ALLEGATO N. 2

OSSERVAZIONE N. 1**PROT. N. 25822 DEL 16/06/2020****RICHIEDENTI: società Immobiliare 4B s.r.l. e società Almara s.r.l.****IDENTIFICAZIONE CATASTALE : Foglio n.36 , mappali n.183-531-922-1182(ex340)-1183(ex340)-198-341-177-1180(ex176)-1181.****SECONDO IL P.R.G. : Sottozona C2 di Espansione P.S. N.5 Parco del Lusenzo, Sottoprogetto n.2 – Ghezzi.****SINTESI RICHIESTA:**

OSSERVAZIONE N.10

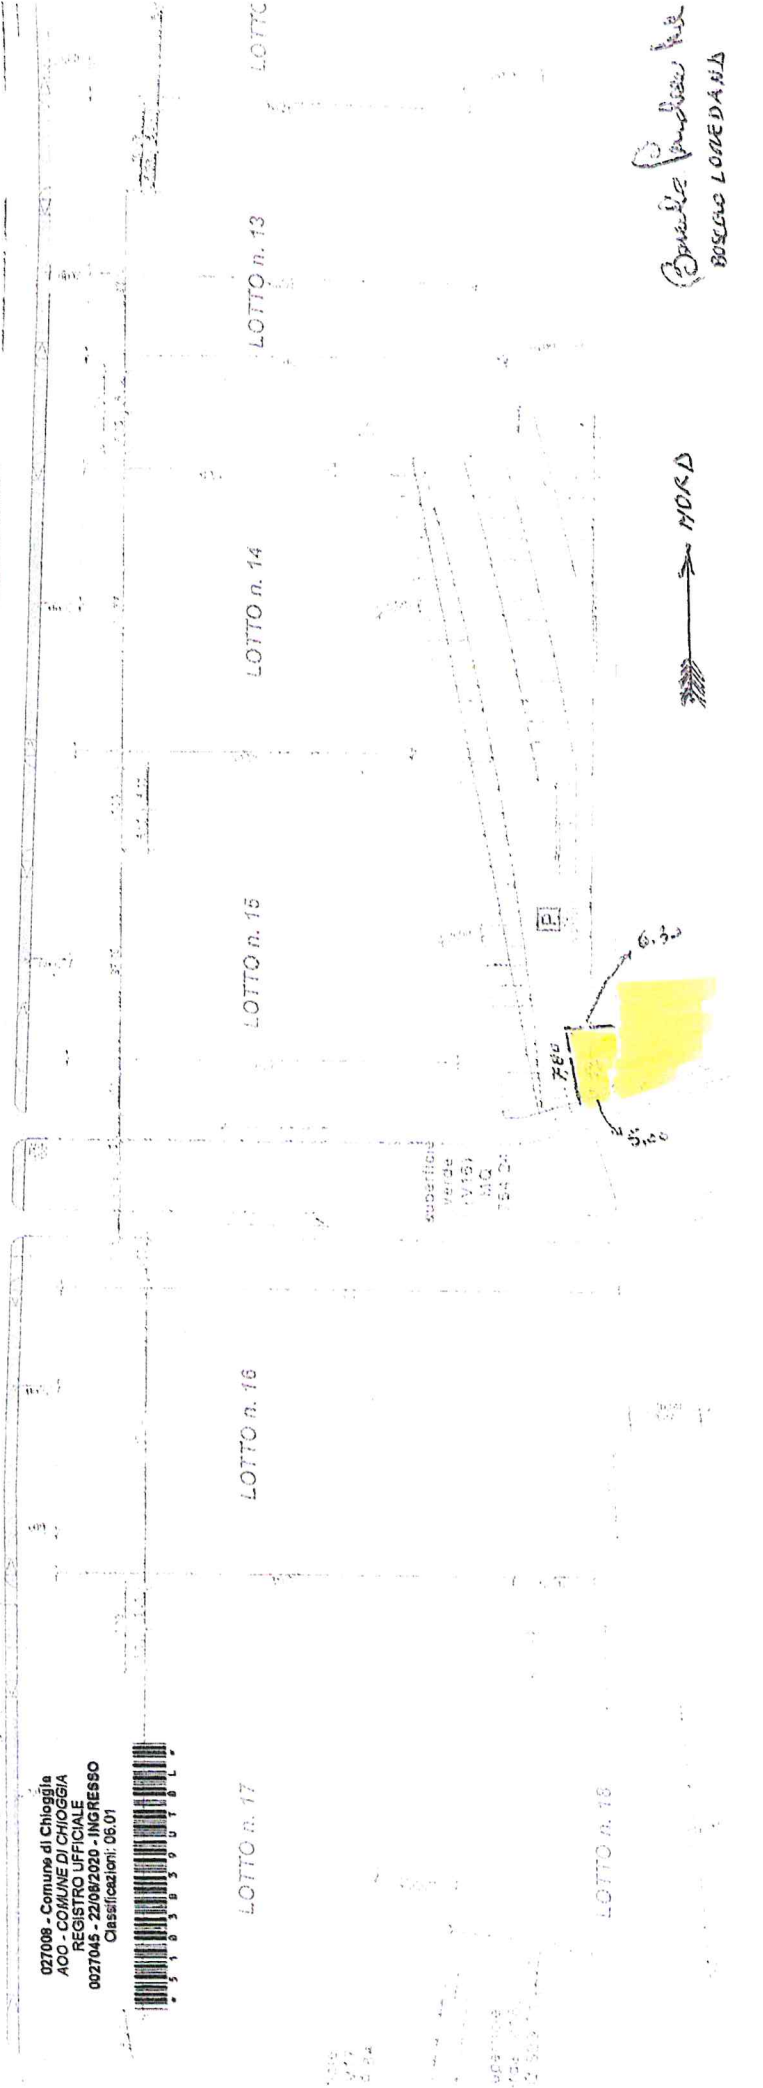
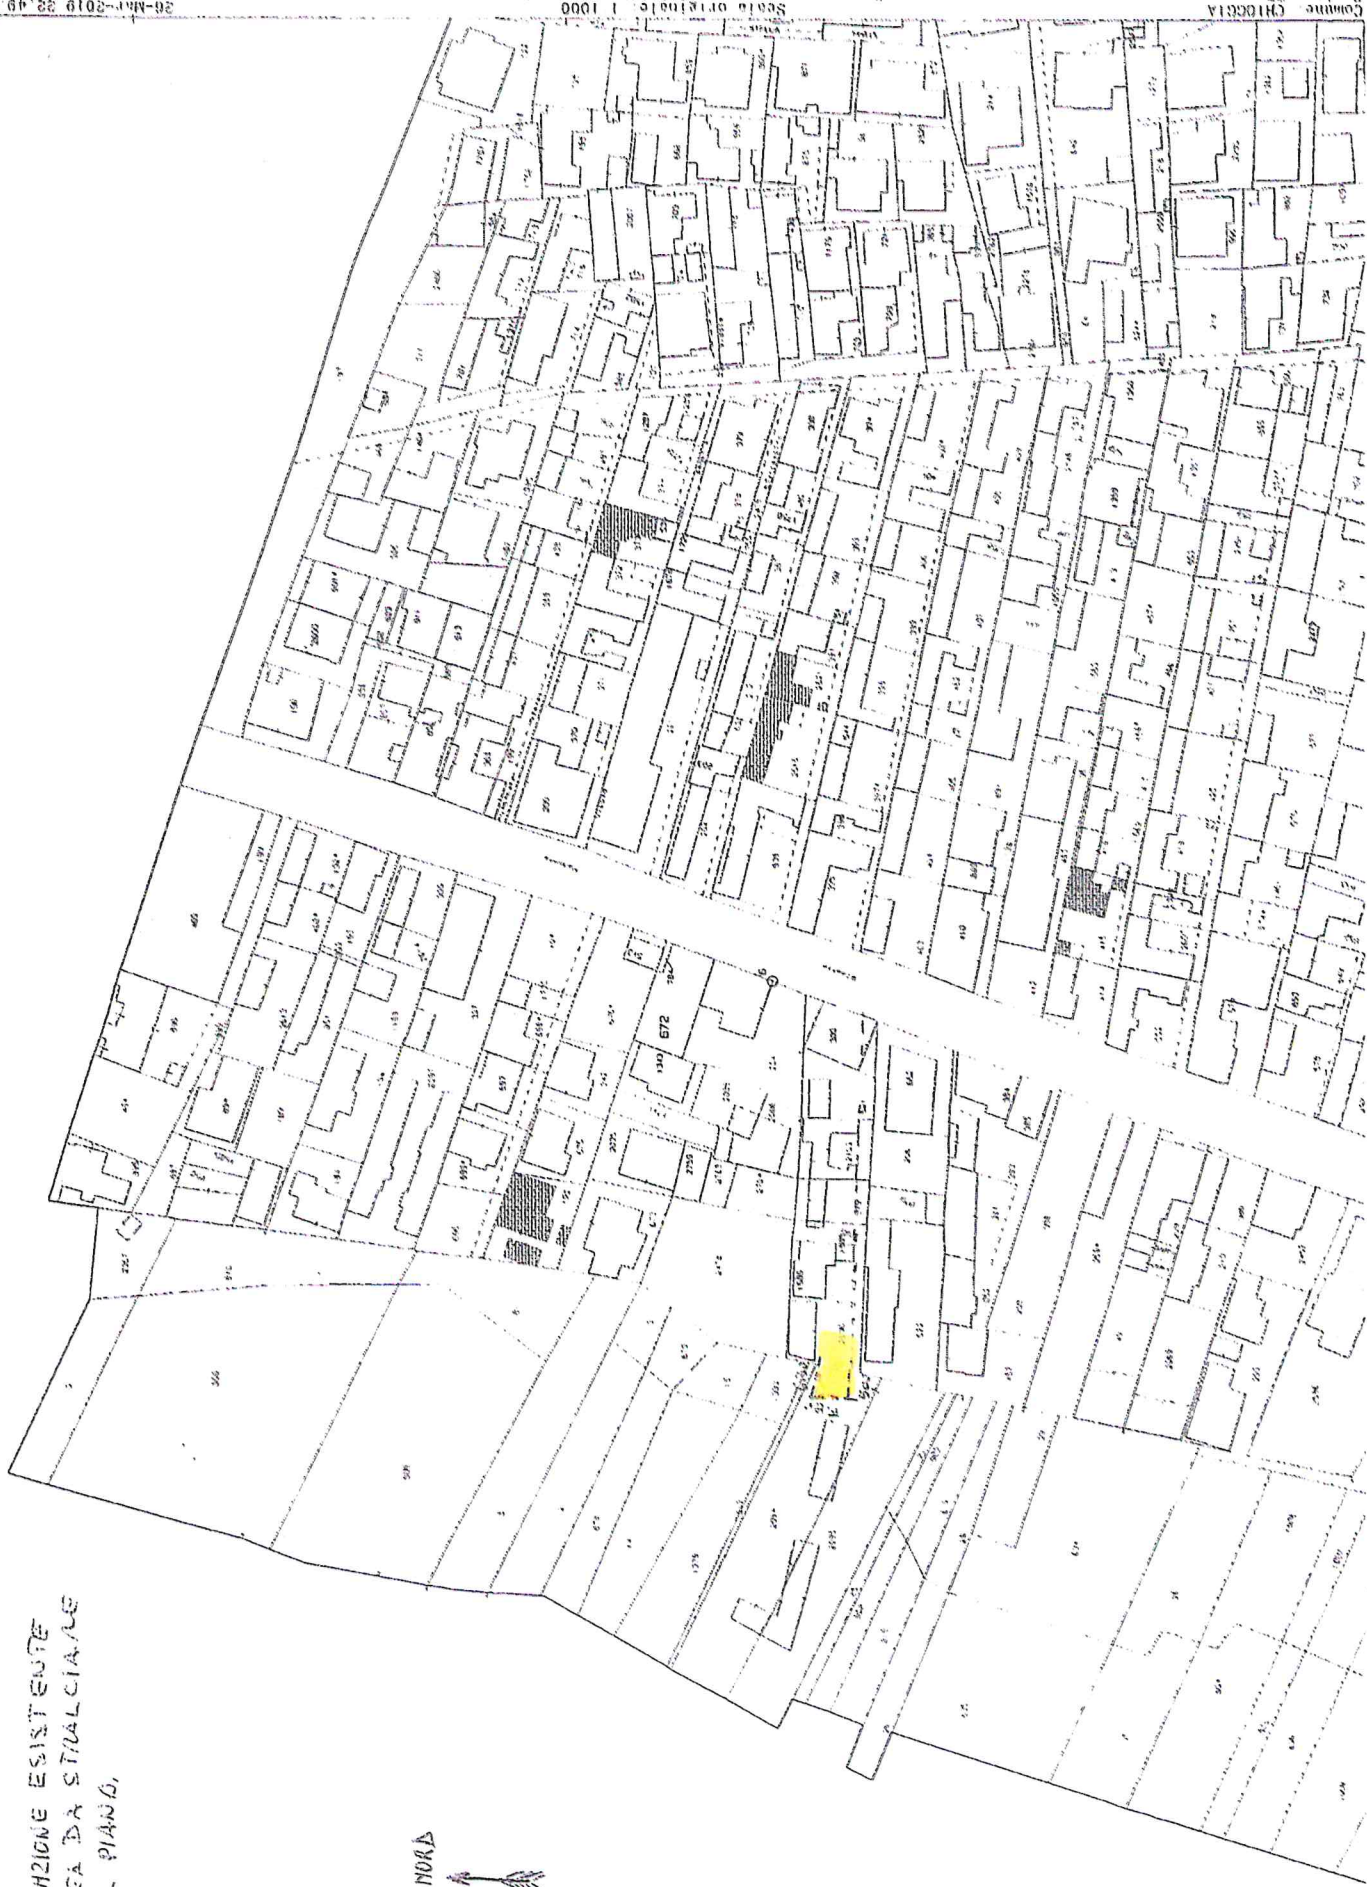
Viene evidenziato che nel progetto di piano non si è tenuto conto della situazione di fatto prevedendo in parte del mappale n. 2094 un'isola ecologica che non permette l'accesso all'edificio presente nel mappale n.2590. La perimetrazione di piano deve tenere conto degli edifici esistenti e delle recinzioni esistenti che sono tutte a quota molto più alta dello stesso. Detto ciò si chiede venga inserita nel piano una norma che permetta, in fase di pianificazione dei vari stralci, di aggiustare questi piccoli assestamenti, essi possono essere sistemati solo con un attenta verifica di dettaglio. Si deve pertanto tenere conto della situazione consolidata e le aree recintate devono essere stralciate dal piano dei Ghezzi. È comunque necessario il sopralluogo del progettista per verificare e procedere allo stralcio.

Tale richiesta trova accoglimento per i contenuti molto precisi della parte dell'osservazione inerente lo spostamento dell'isola ecologica. In ogni caso in sede di permesso di costruzione delle opere di urbanizzazione verrà verificata ogni eventuale incongruenza. Non accoglibile la parte generica e carente di precisazioni.

OSSERVAZIONE N.11

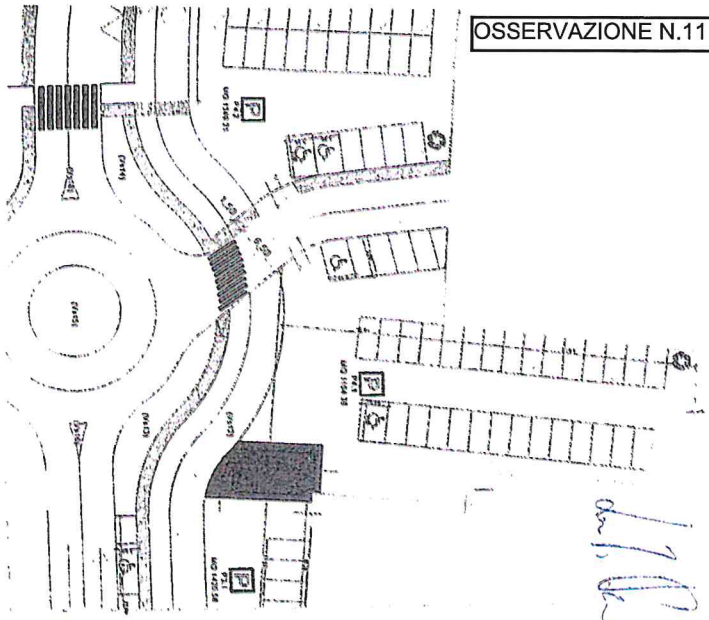
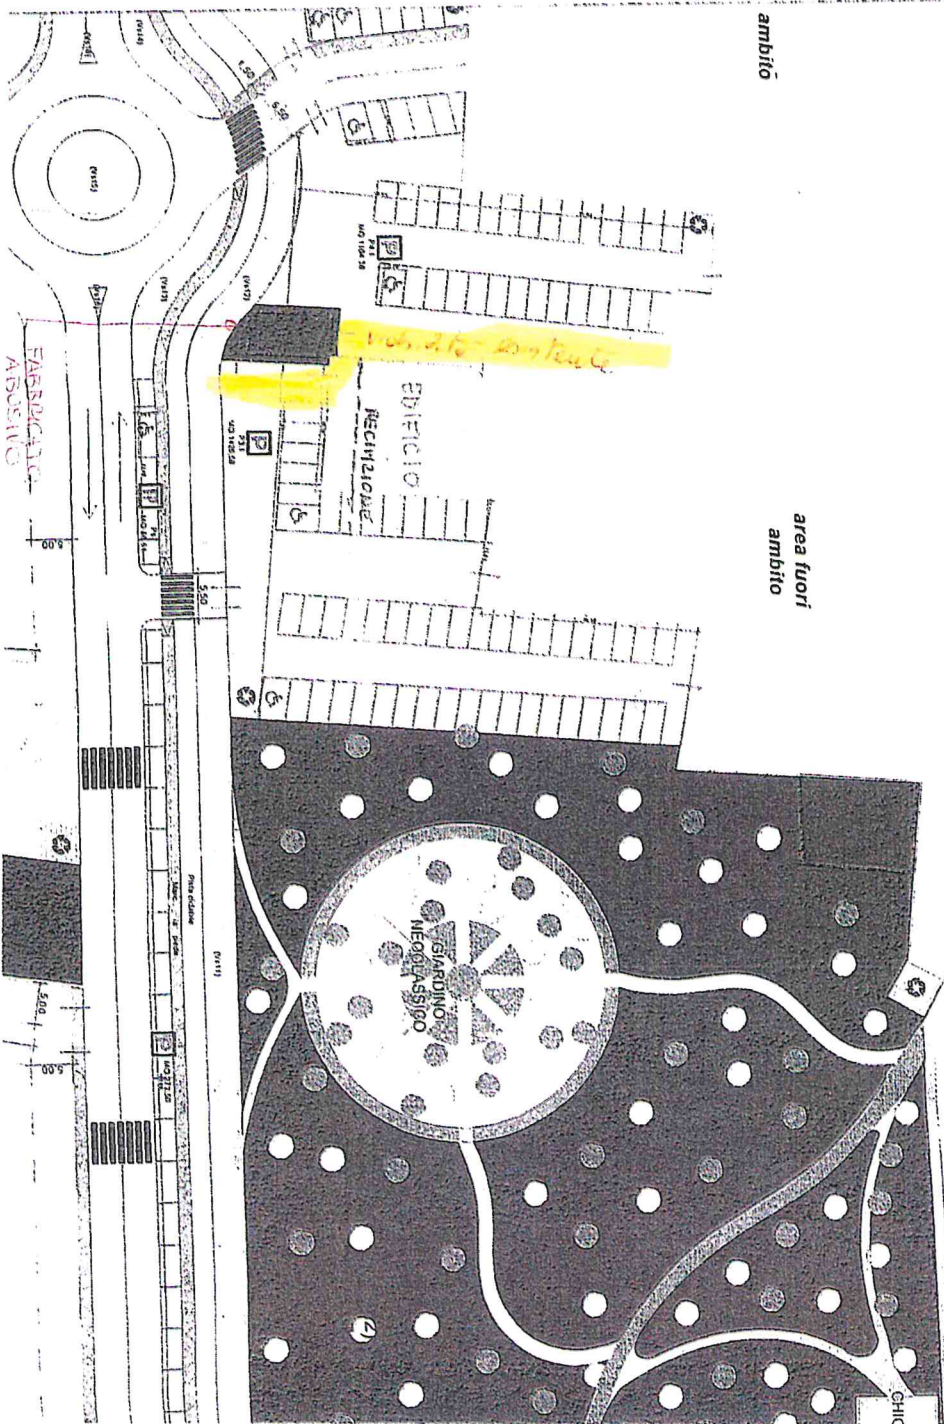
Viene sottolineato che il lotto di proprietà, fuori ambito, è attualmente servito da strada privata distinta catastalmente al foglio 37 mapp. 146 a fondo cieco. Nella proposta di piano tale strada non viene mantenuta negando così di fatto l'accesso agli edifici esistenti. Nelle zone di accesso vengono indicati alcuni parcheggi, il recinto del fabbricato identificato con il mappale n.110 viene spostato verso est e per finire viene mantenuto un manufatto abusivo. Detto ciò si chiede di correggere il disegno riportando il recinto della casa al mappale n.110 nella posizione reale al fine di mantenere la viabilità di accesso esistente suggerendo di eliminare il fabbricato abusivo non indicandolo come fuori ambito.

Tale richiesta trova accoglimento con una nuova ripermetrazione. Si ritiene di verificare la legittimità del manufatto ritenuto abusivo.

OSSERVAZIONE N.12

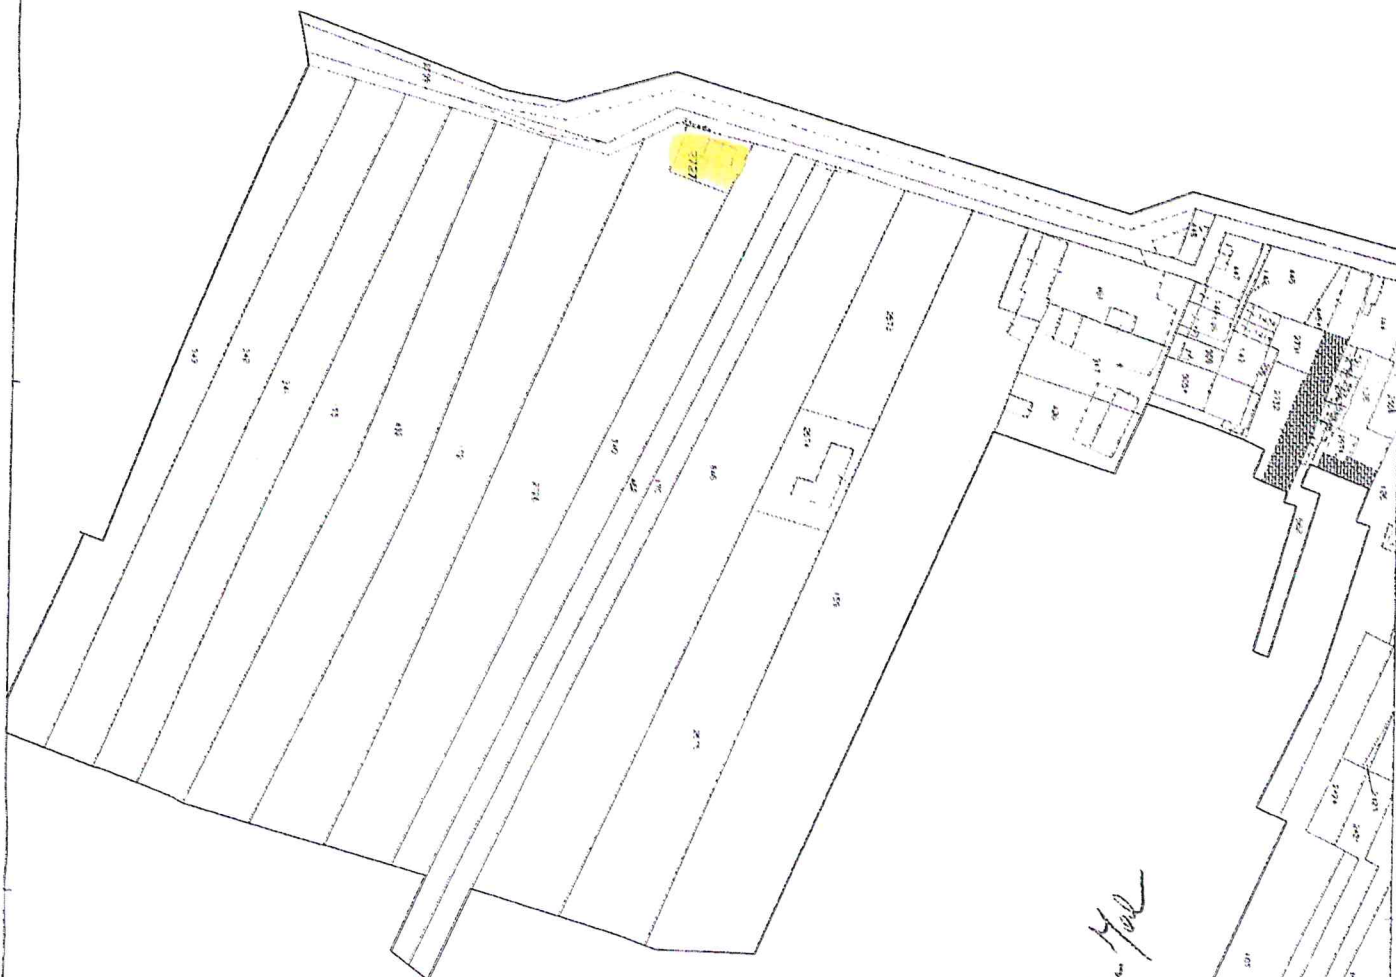
La ditta chiede di mantenere il magazzino di cui al foglio n.37 mappale n.2727 nella zona verde e di prevedere al suo posto la possibilità di insediarvi un chiosco.

Tale richiesta non può essere accolta in quanto tale magazzino risulta esistente con destinazione orticola e lo stesso a tutt'oggi appare piuttosto vetusto. Il tema verrà trattato successivamente con la progettazione del verde.

ESTRATTO PLANIMETRIA P.U.A.
CON SOVRAPPOLIZIONE LOTTE/FAB
TIOZZO PIZZOLI Luigi

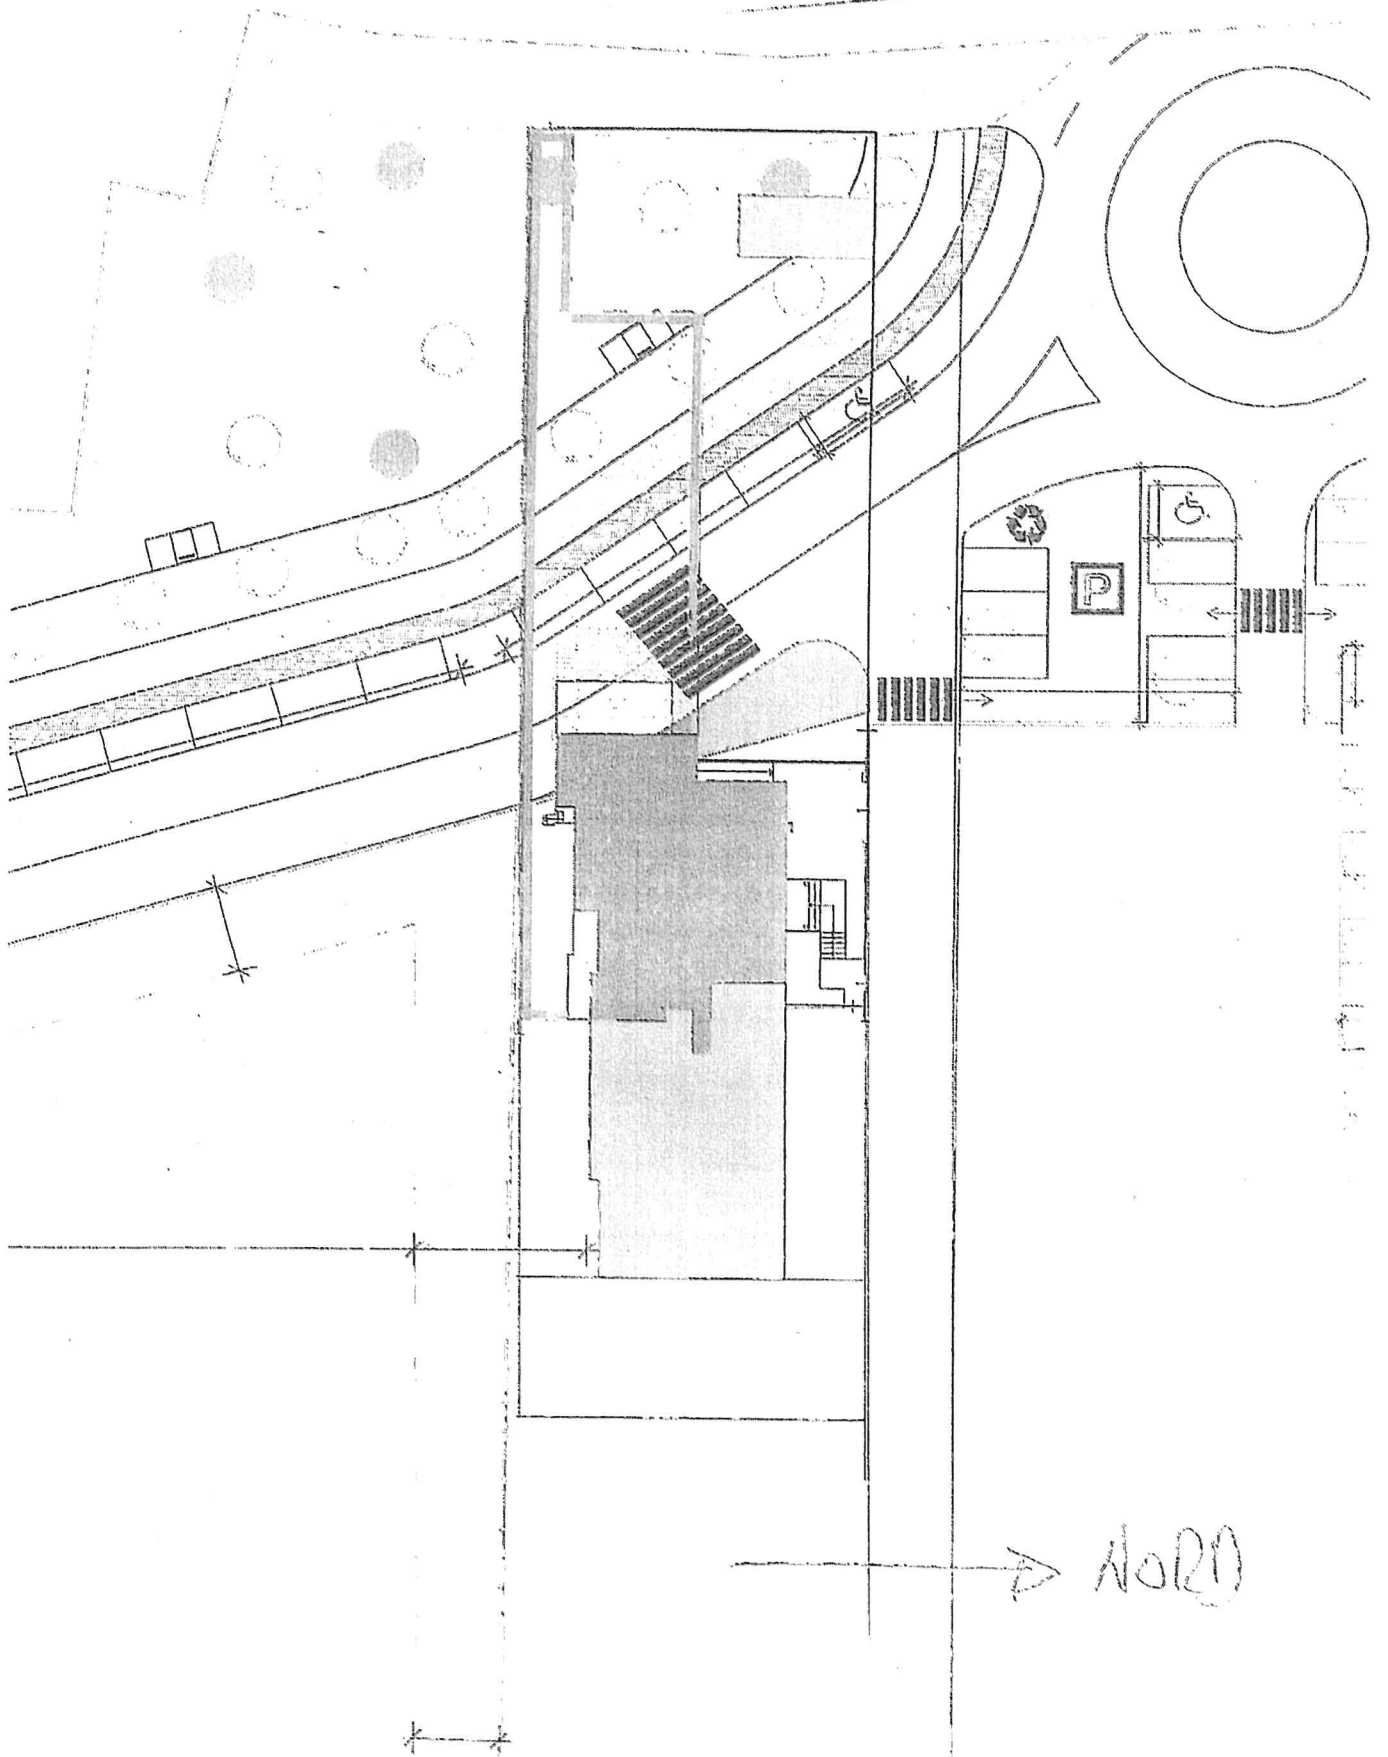
La ditta si **oppone** all'adozione del P.P. in quanto la strada di progetto principale nella parte nord , in prossimità della rotatoria, non solo interessa quasi totalmente la proprietà scoperta di pertinenza ma, peggio ancora, si sovrappone per una porzione importante alla parte ovest del fabbricato medesimo. Detto ciò si invita a provvedere tempestivamente al diniego/ritiro/revisione di progetto, avvisando fin d'ora che in caso di inerzia o mancato accoglimento della presente opposizione si adirà per via giudiziale. Oltre a tutto fa anche opposizione alla viabilità della zona di quartiere nord, che implica un abnorme carico veicolare su strade esistenti, inadatte a sopportare l'aumento dei flussi di traffico generati dai nuovi insediamenti edificabili, posto che dette strade sono senza marciapiedi e a quanto si vede non sono previsti marciapiedi neanche dal progetto.

Tale richiesta è parzialmente accolta per quanto la nuova viabilità consenta di allontanarsi dalla proprietà.
